ZMĚNOVÝ LIST pro změny dle § 222 odst. 4 ZZVZ		
	Název stavby:	Rekonstrukce západního vstupního prostranství do areálu Kamencového jezera z ulice Přemyslova a městské pláže, ev.č. d202200327	
	Číslo Změnového listu:	ZL 45	
	Číslo SO/PS:	SO 05	
Název stavebního objektu/provozního souboru:	VSTUPNÍ OBJEKT		
Objednatel:	STATUTÁRNÍ MĚSTO CHOMUTOV	Zhotovitel:	Společnost Kamencové jezero – Přemyslova
Předmět změny:	Datové rozvody z SO 05		
Iniciátor změny:	Zhotovitel/Objednatel		
Popis změny: (popis předmětu změny, specifikace, zda jde o změny položek, kvality, rozměrů, termínů či dodatečně/neprovedené práce a zdůvodnění pro zařazení do patřičného odstavce § 222 nebo § 100)	Zdůvodnění změny: V zadávací dokumentaci byly nedostatečně řešeny datové rozvody, které zahrnovaly jednu rozvodnou skříň včetně vystrojení a 10 kusů datových dvojzásuvek. Provedení dle ZDS by nebylo funkční pro dnešní požadavky na provoz areálu, které si Objednatel dodatečně specifikoval. V ZDS dále nebyl řešen elektronický zabezpečovací systém (EZS), elektronický požární systém (EPS), elektronické otvírání zámků v kolárně, rozvody k čerpacím stanicím (ČS) (řeší ZL26 a ZL27), k elektrickým vjezdovým branám (řeší ZL40),

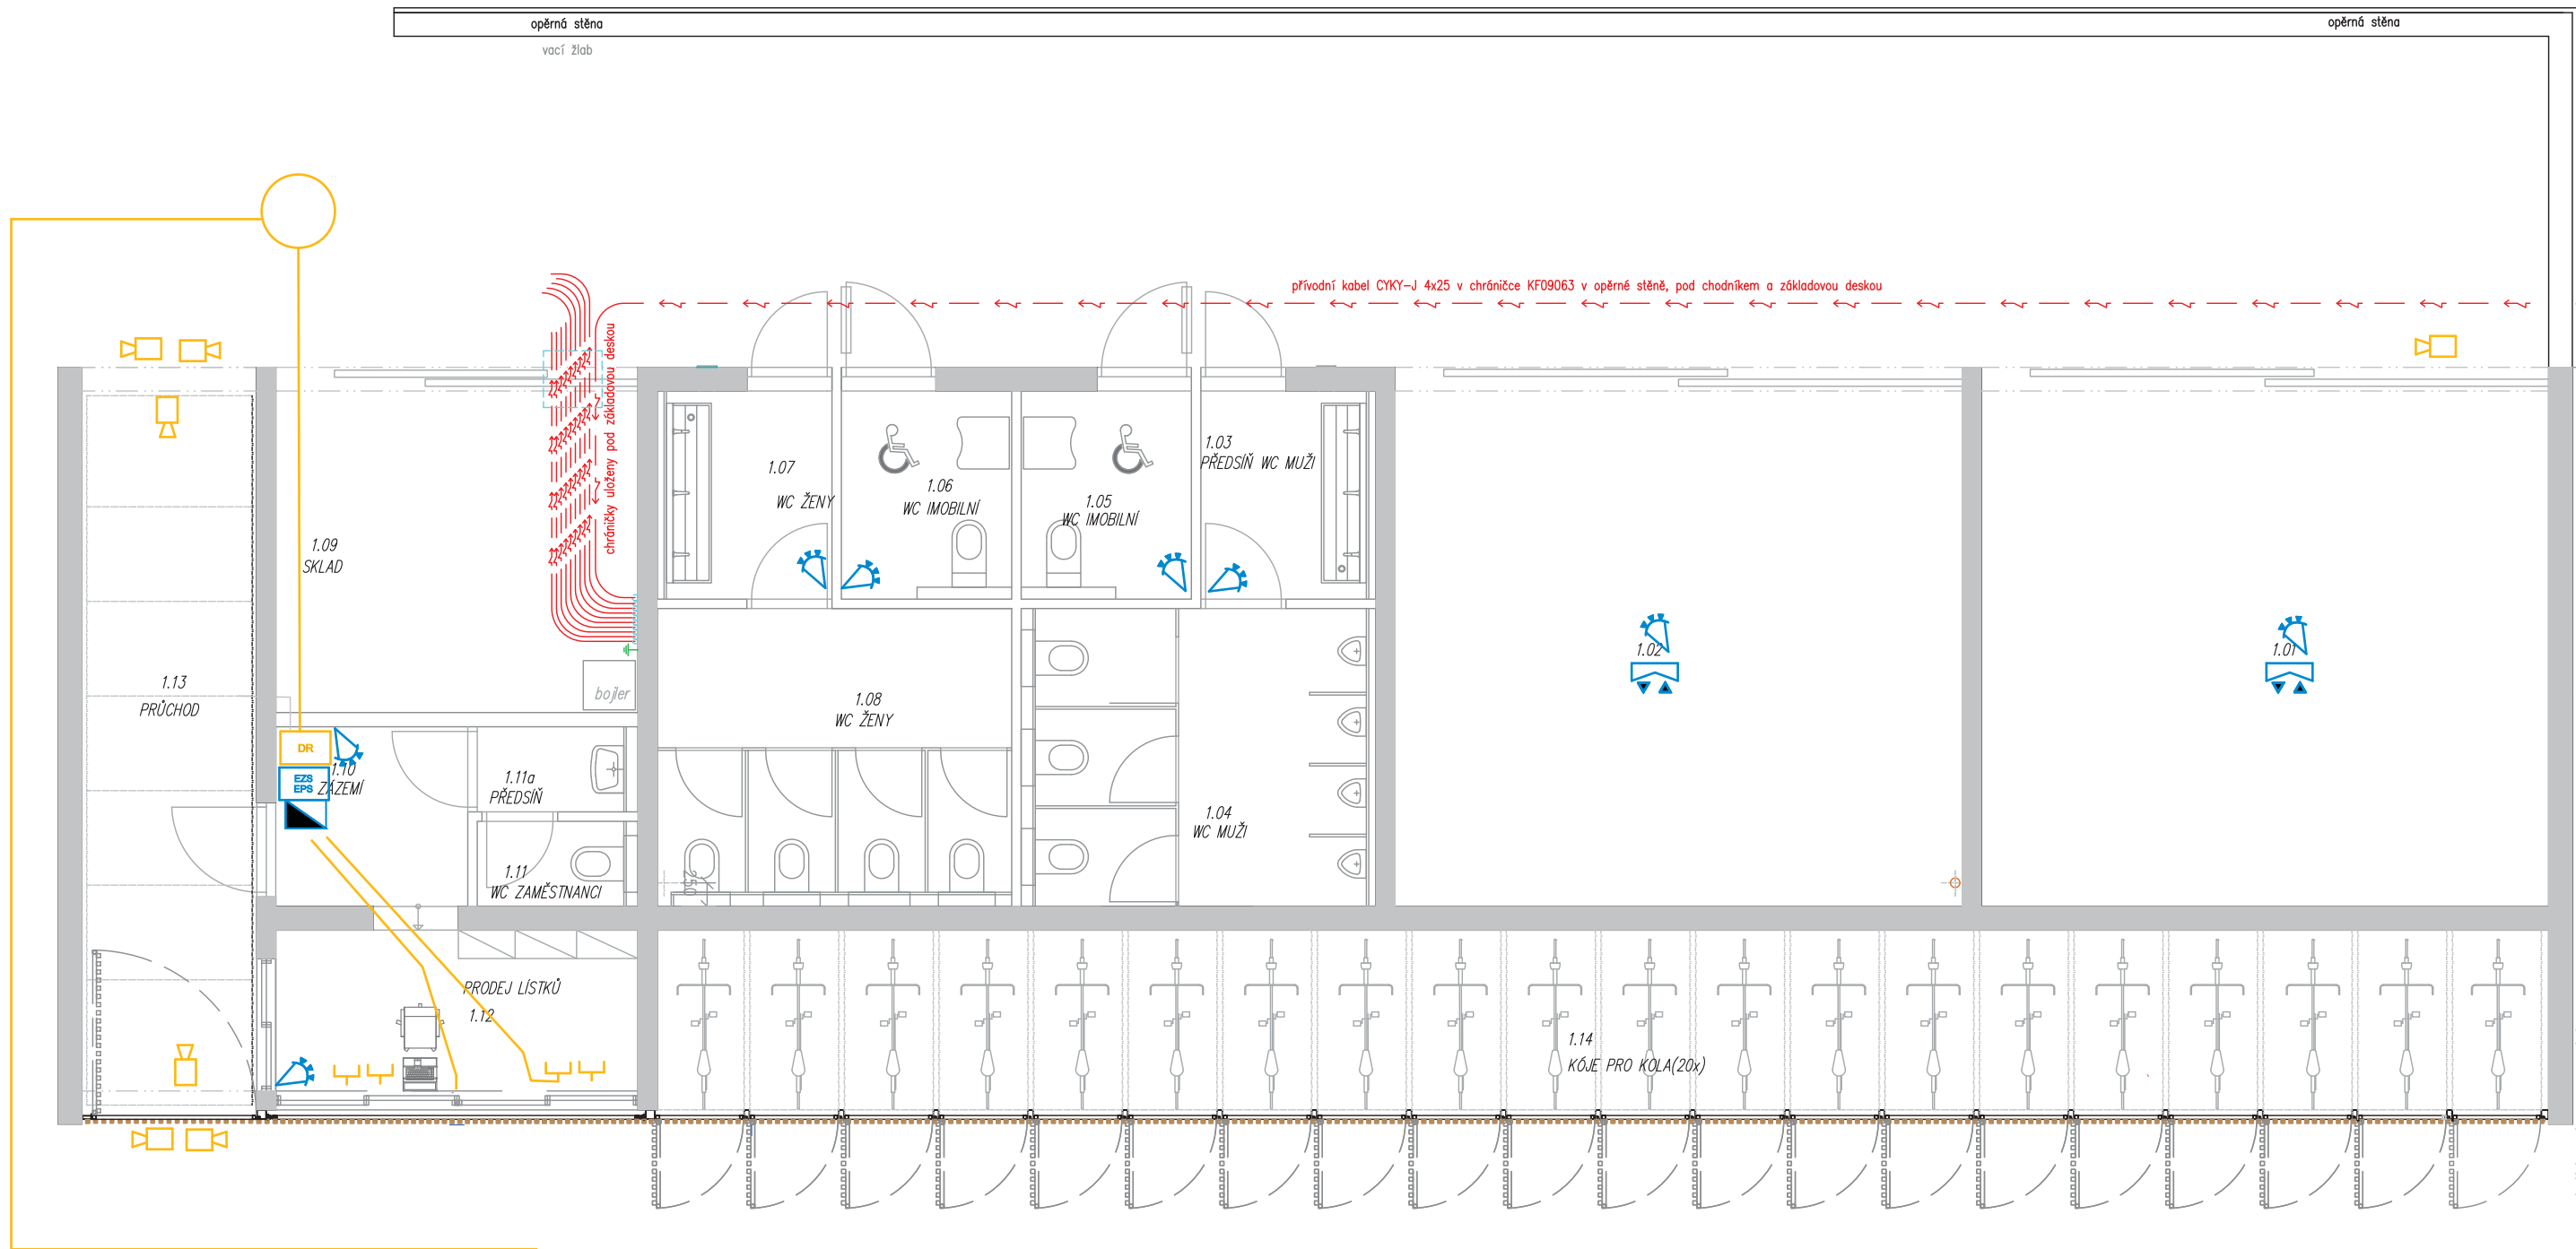
V zadávací dokumentaci byly nedostatečně řešeny datové rozvody, provedení dle ZDS by nebylo funkční pro dnešní požadavky provozu. V ZDS dále nebylo řešeno EZS, EPS, elektronické otvírání zámků v kolárně, rozvody k ČS, k elektrickým branám, k retenční nádrži atd.

Původní cena v rozpočtu se kompletně odečítá a přičítají se skutečné náklady na provedení datových rozvodů.

V PD nebyly datové rozvody řešeny, protože nebylo zadání od Objednatele. V ZDS dále nebylo řešeno EZS, EPS, elektronické otvírání zámků v kolárně, rozvody k ČS, k elektrickým branám, k retenční nádrži atd.

Na základě výše uvedeného Vám tímto vydávám pokyn podle Pod-čl. 12.1 OP/ZP k provedení Variace č. 45, spočívající v novém řešení datových rozvodů, EZS a EPS.
